九州電力株式会社  
川内原子力発電所及び玄海原子力発電所  
火山モニタリング結果に係る評価について

令和4年11月18日

原子力規制庁

図3 阿蘇カルデラのGNSS連続観測による基線長変化

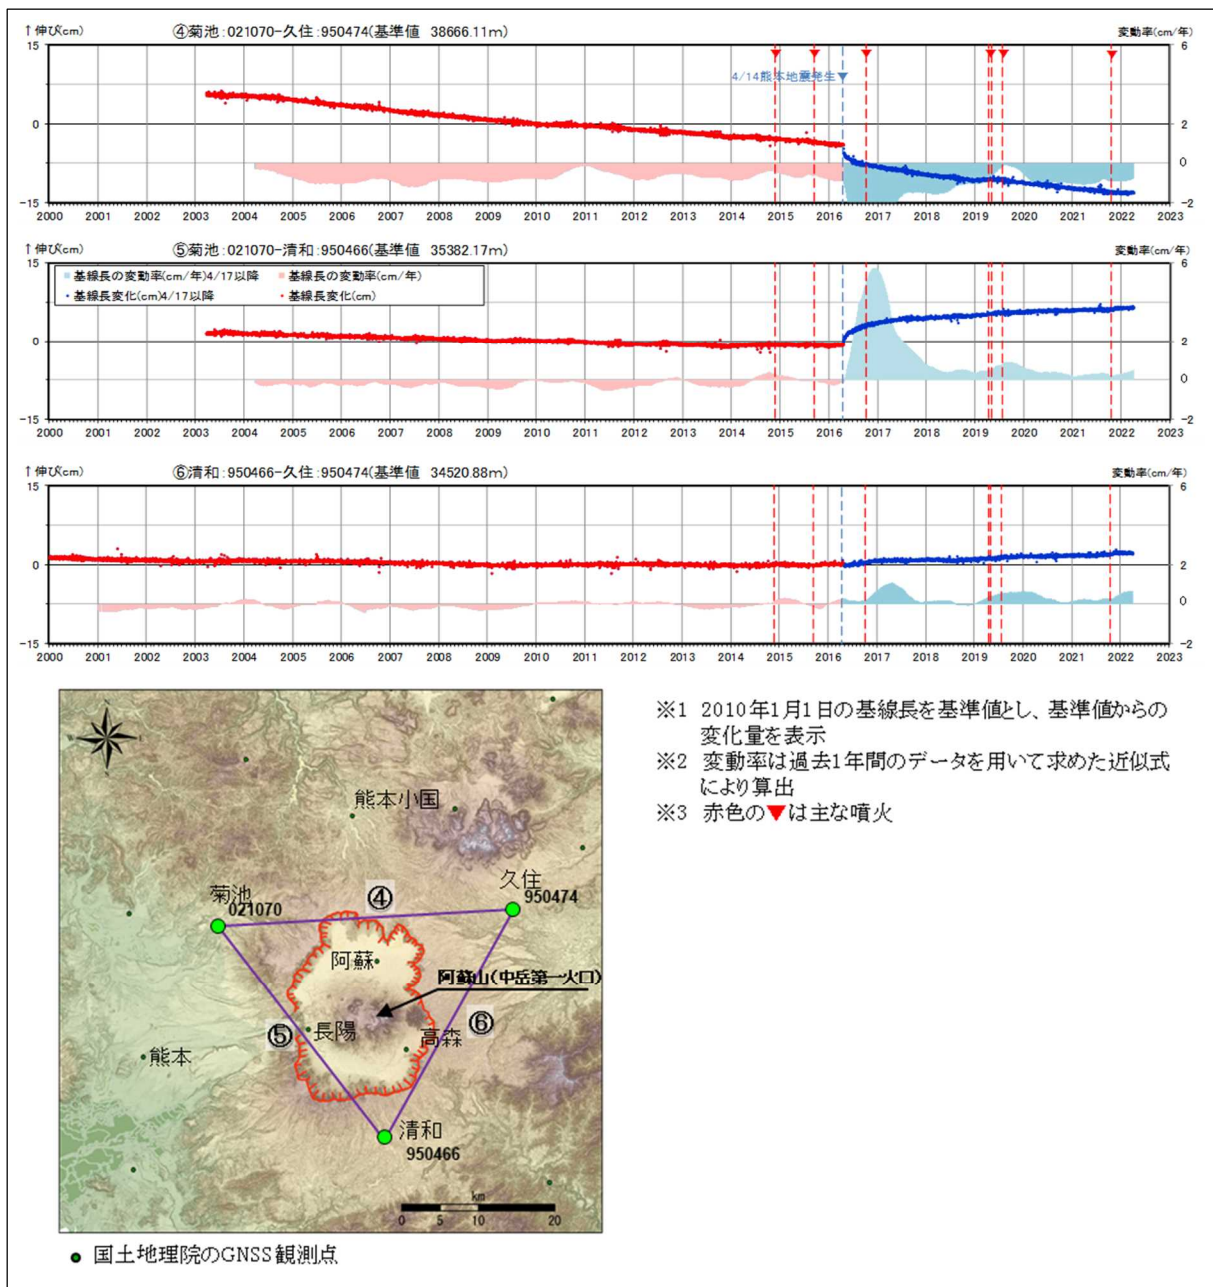
- ・九州電力は、GNSS 連続観測による基線長変化等を確認した結果、当該年度の基線長変化は、カルデラ火山の活動に起因する有意な変化は認められないとしている（図3）（添付資料、P10、P23）。また、震源分布、地震発生数の推移及び震源分布とマグニチュードの経時変化等を確認した結果、地震活動（発生数、位置、規模等）は、熊本地震の余震が認められるものの（添付資料、P17、P18、P22）、発生数は過去と比較して減少傾向にあるとともに、位置と規模に有意な変化は認められないとしている（添付資料、P23）。
- ・九州電力は、熊本地震後の地殻変動について、至近1年間の地殻変動は、地震断層北側の点の変動が小さくなっていることなど本震前と比較して差異が認められるものの、本震前の状態に概ね戻っており、至近3年間の1年間の地殻変動には大きな差異は認められないとしている（添付資料、P15-16）。
- ・九州電力は、カルデラ火山周辺のひずみ場の検討において、2016年熊本地震前後の水平ひずみ速度分布を見ると、まだ地震前の状態には戻っていないと考えられるという第三者（火山専門家）の助言（2020年度）を踏まえて、熊本地震前の定常変動率（2006年3月31日～2016年3月31日のデータを基に算出）と至近1年間の変動率（2021年4月1日～2022年3月31日のデータを基に算出）の比較を実施しつつ、熊本地震後の地殻変動の傾向を確認していくとともに、中・長期的取組みのひとつとしてカルデラ火山周辺のひずみ場の検討を行っている（図4）（添付資料、P15-16、P104-109）。

図5 加久藤・小林カルデラのGNSS連続観測による基線長変化

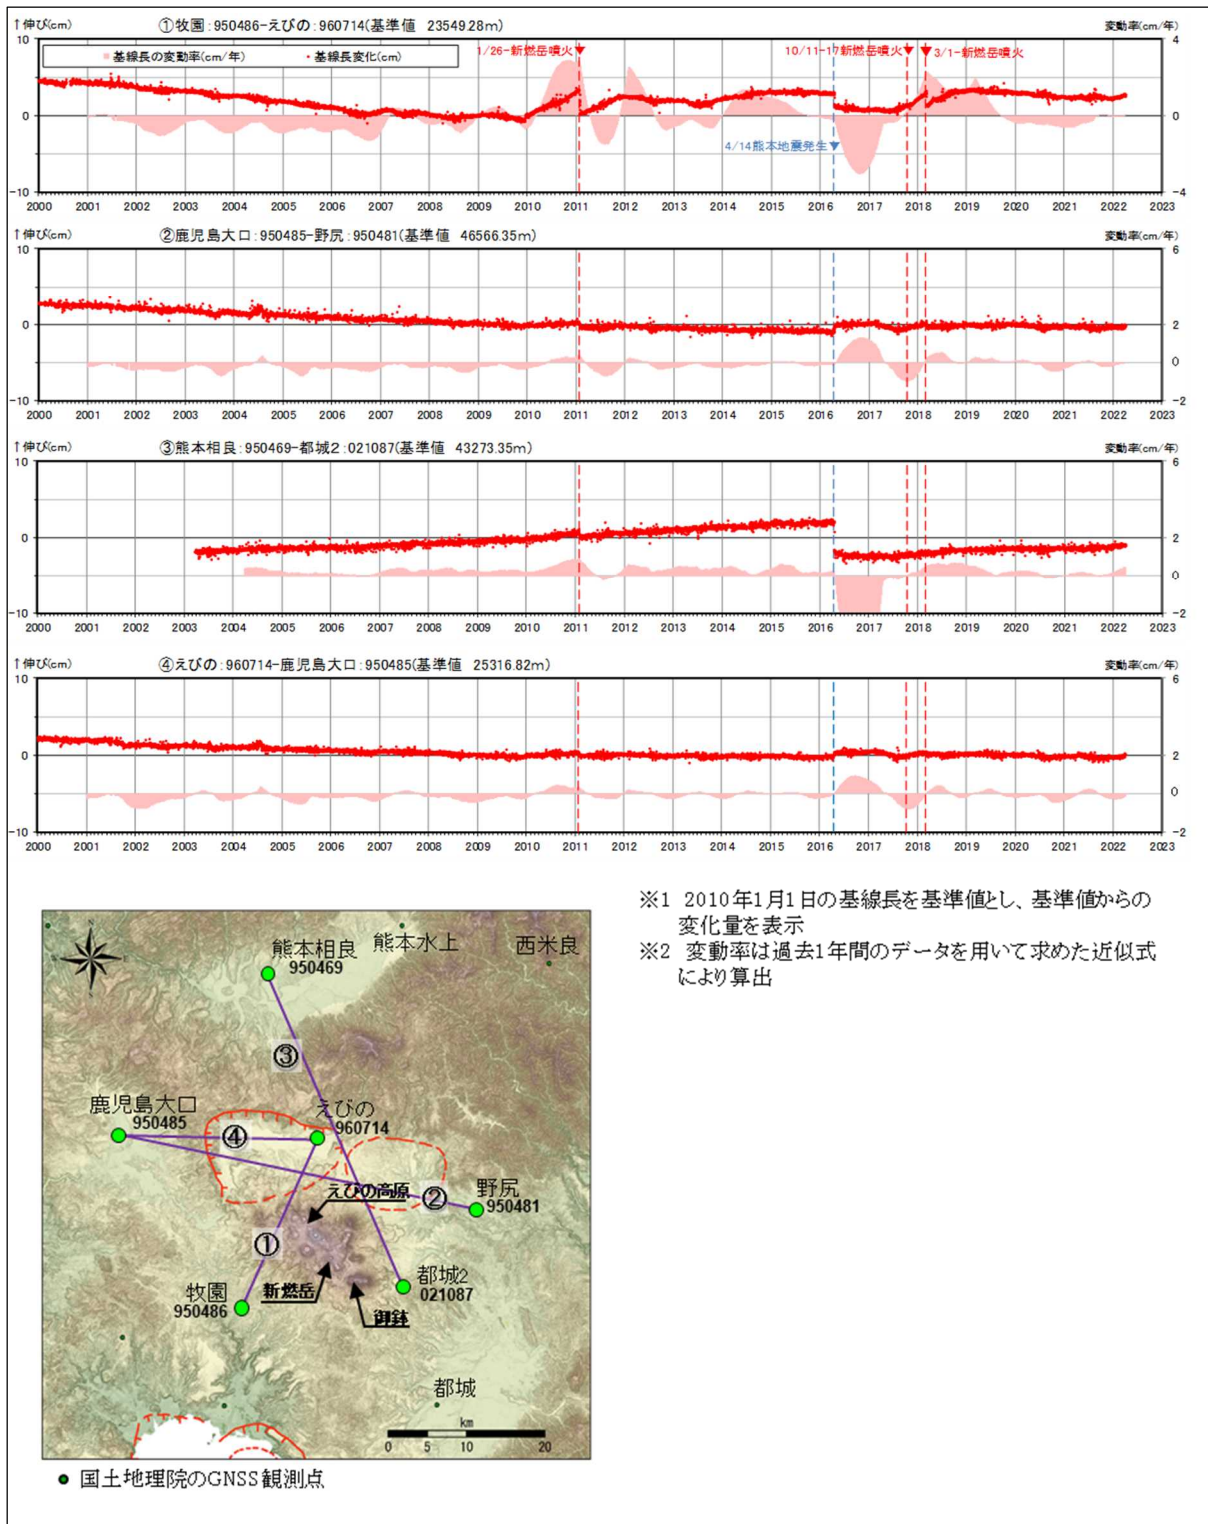
- ・九州電力は、GNSS 連続観測による基線長変化等を確認した結果、当該年度の基線長変化は、カルデラ火山の活動に起因する有意な変化は認められないとしている（図5）（添付資料、P27、P39）。また、地震発生数の推移及び震源分布とマグニチュードの経時変化等を確認した結果、地震活動（発生数、位置、規模等）は、位置と規模に有意な変化は認められないとしているが、加久藤カルデラの南側、小林カルデラの南東側で局所的にやや多くの地震が認められたため（図6）（添付資料、P33、P34、P38）、今後の地震活動に留意していくとしている（添付資料、P39）。

図7 始良カルデラのGNSS連続観測による基線長変化

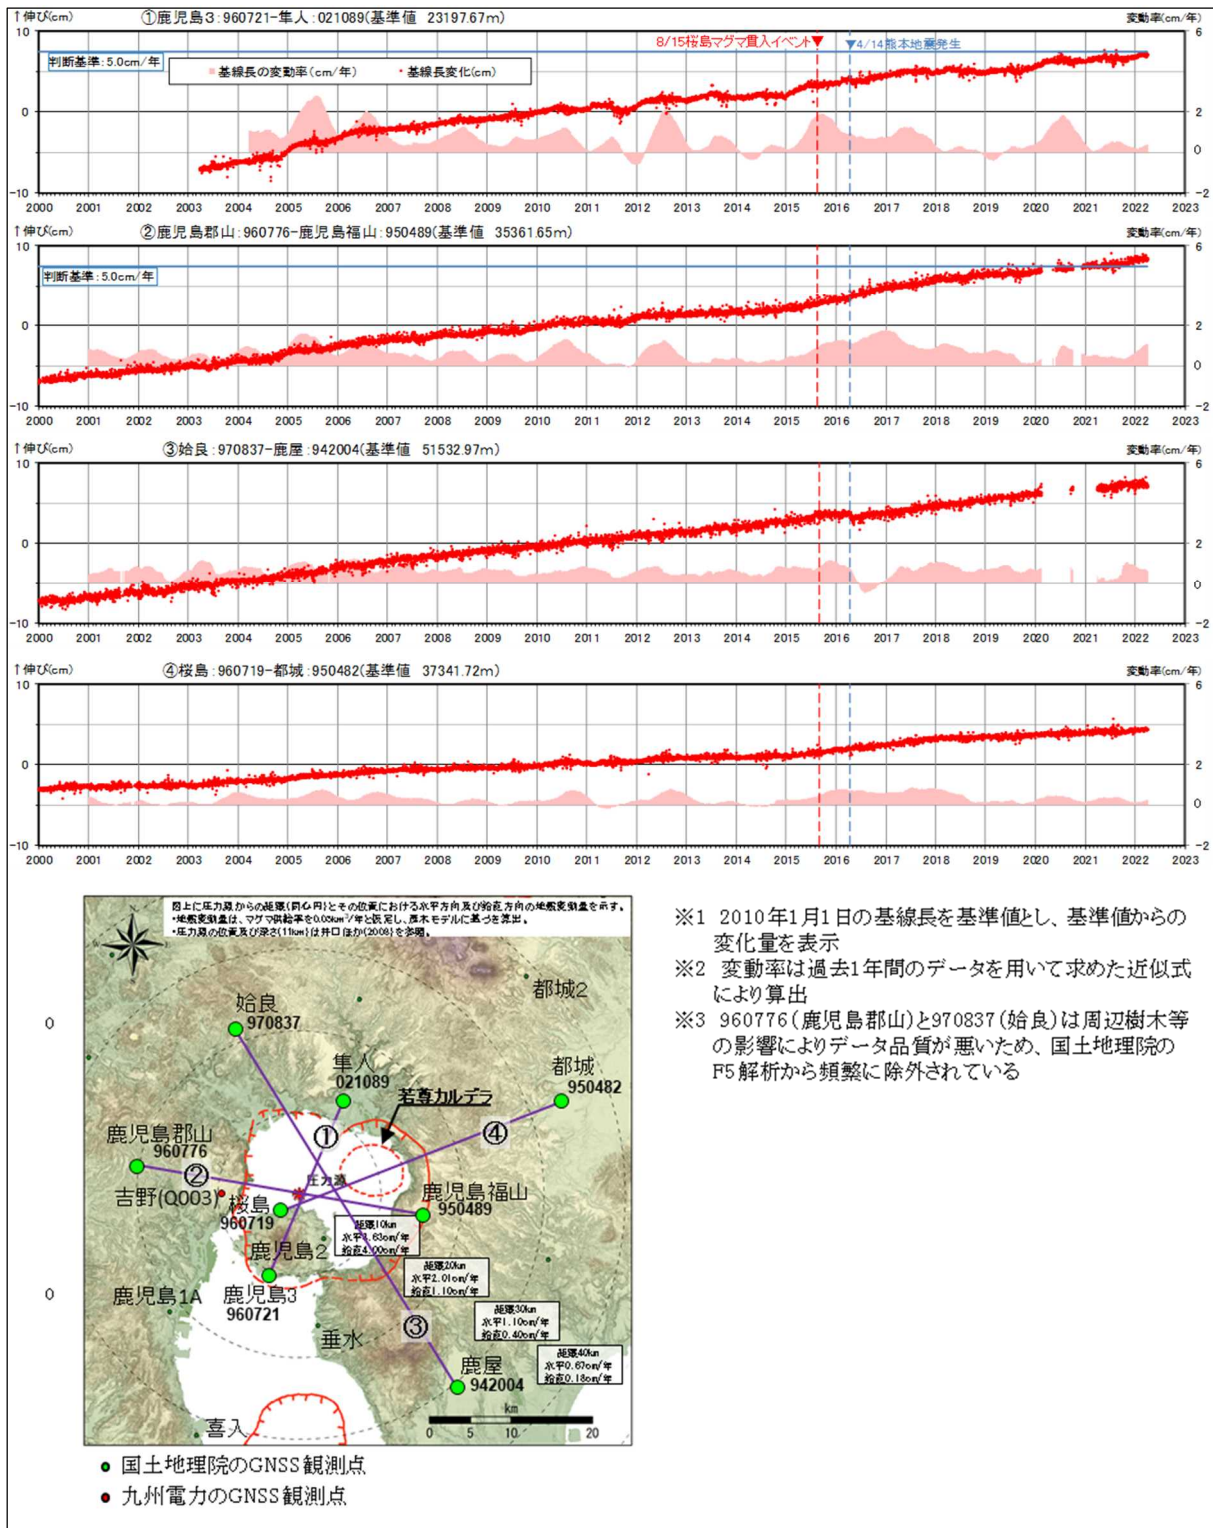
- ・九州電力は、GNSS 連続観測による基線長変化等を確認した結果、当該年度の基線長の変動率には、これまでと同様にマグマ供給を示唆する変動が認められるものの(図7)、九州電力が自ら定めた監視体制の移行判断基準(マグマ供給率  $0.05\text{km}^3/\text{年}$ は、基線長変動率としてほぼ  $5\text{cm}/\text{年}$ に相当)を十分下回っているとしている。監視レベルは、過去3年間のマグマ供給率が約  $0.01\text{km}^3/\text{年}$ であることから、「注意」を継続するとしている(添付資料、P42、P61)。

図8 始良カルデラ周辺の水準測量結果

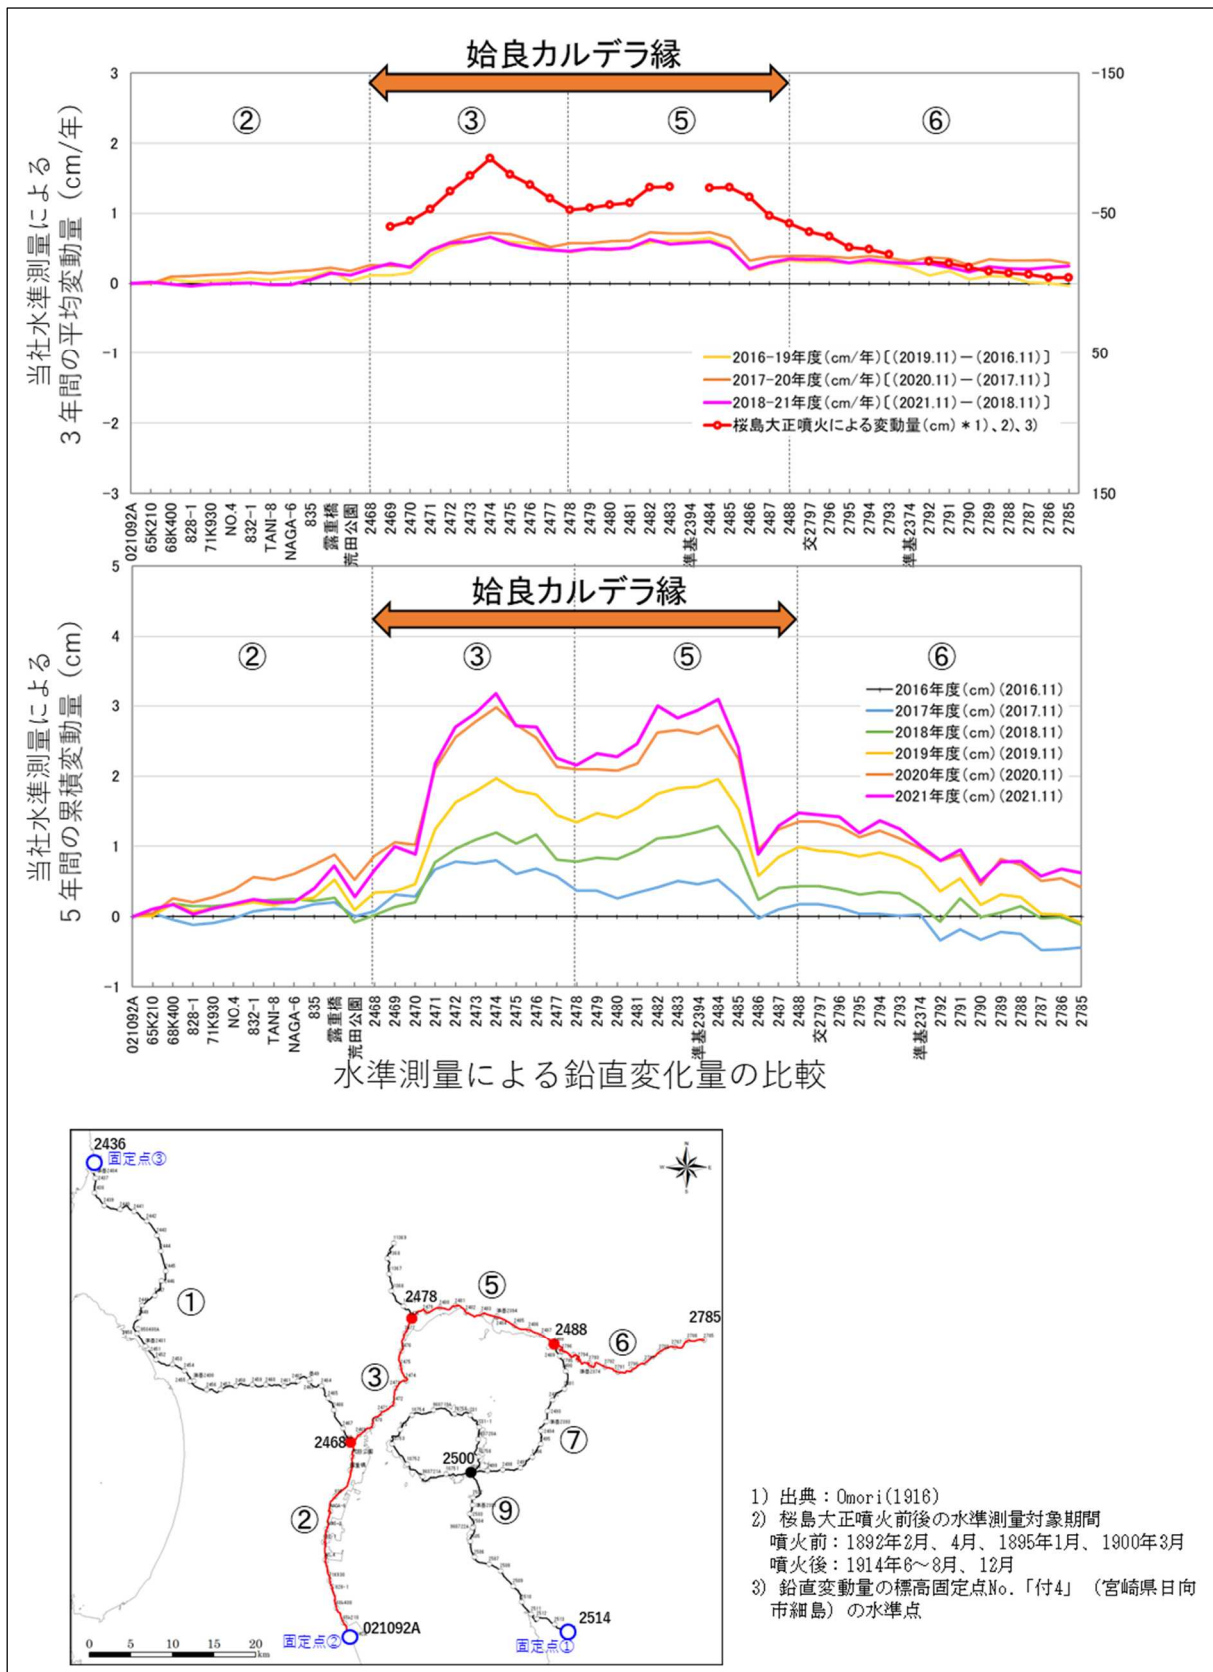
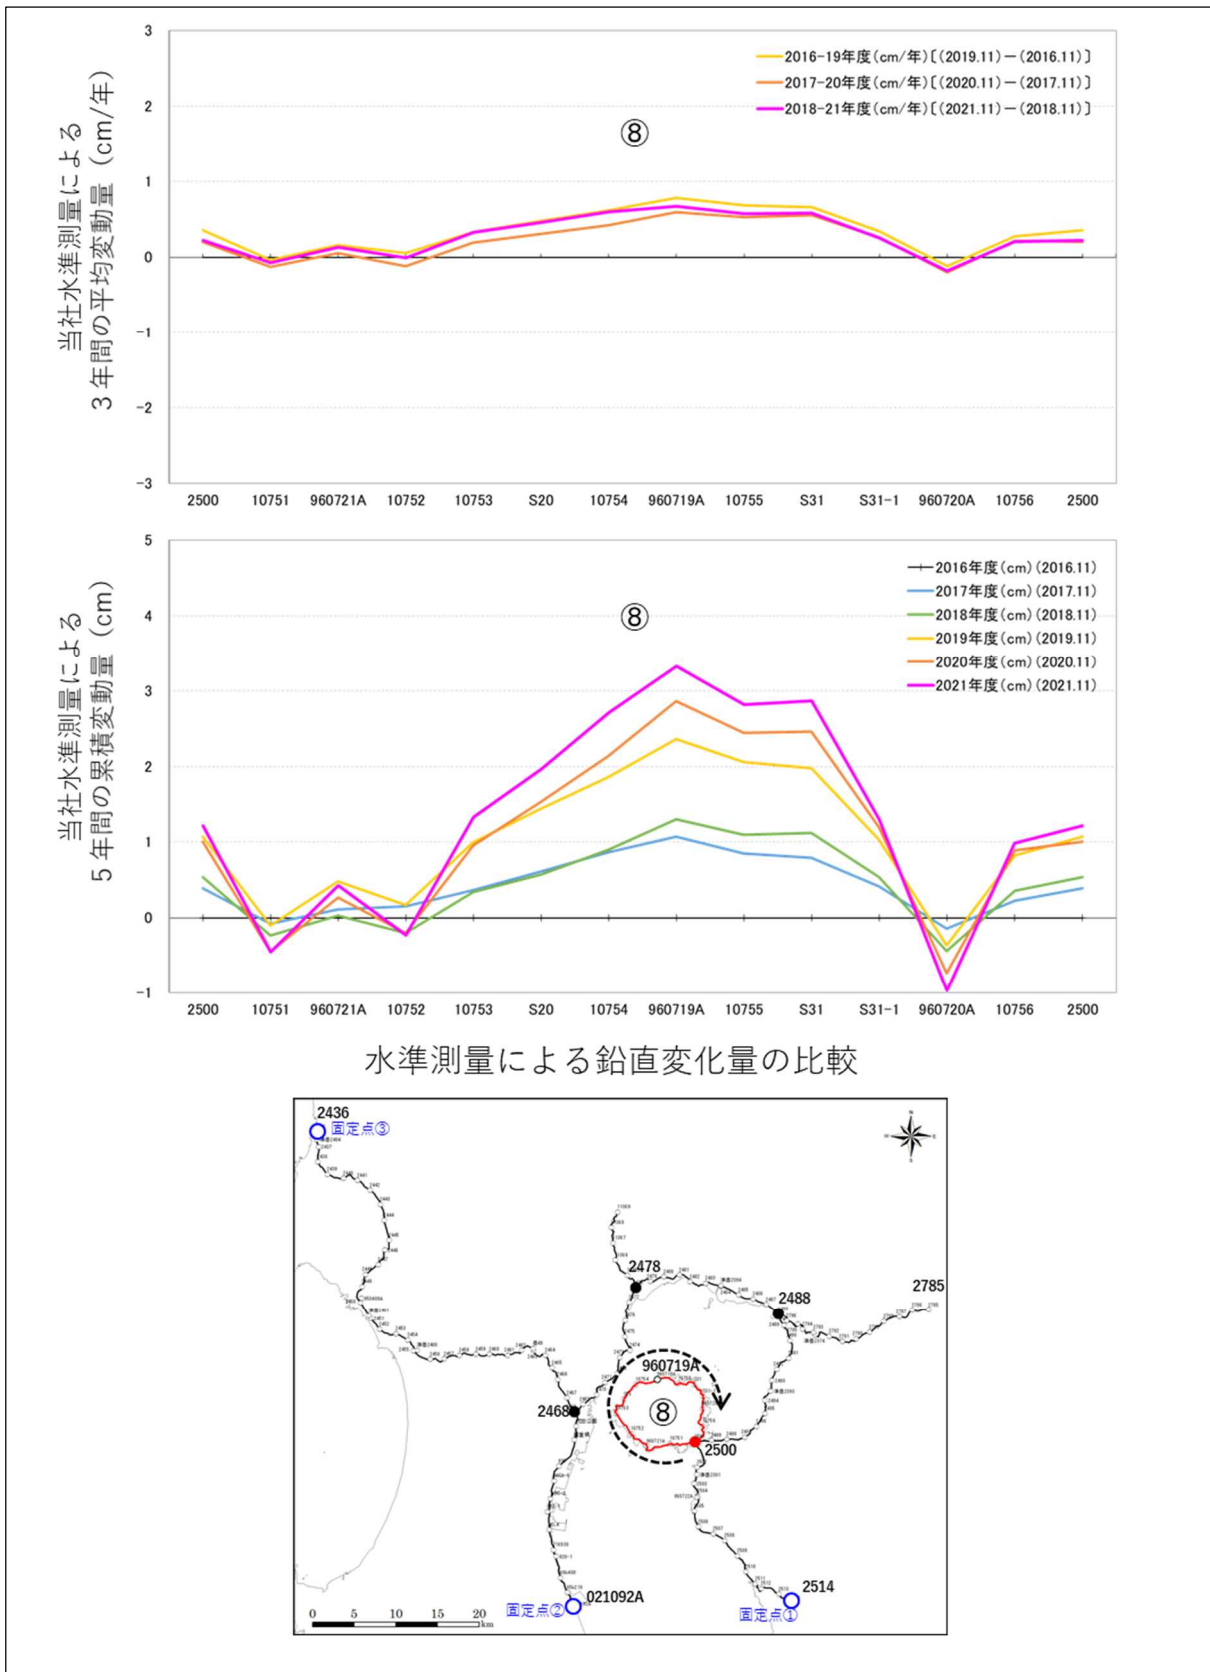
- ・九州電力は、鉛直方向の地殻変動を面的に精度良く把握することを目的として、平成26年度より始良カルデラ周辺の水準測量を毎年実施している(添付資料、P111-116)。2021年度報告の水準測量では、始良カルデラ縁の変動量は例年と比較して小さく、桜島の測線の変動量は例年と同程度であり、顕著な隆起は無いことを確認したとしている(図8及び図9)(添付資料、P113-P116)。なお、九州電力は、固定点①(BM.2785)については、過去4年間の累積変動量で見ると、他の固定点と比較して隆起傾向にあるように見えるため、固定点の配置を検討するようとの第三者(火山専門家)の助言(2020年度)を踏まえ、当該観測点が他の観測点と比較して隆起していることを確認したうえで、当該固定点を除く3点固定により、2016年度以降の水準測量結果の再整理を実施している(図10)(添付資料、P112)。
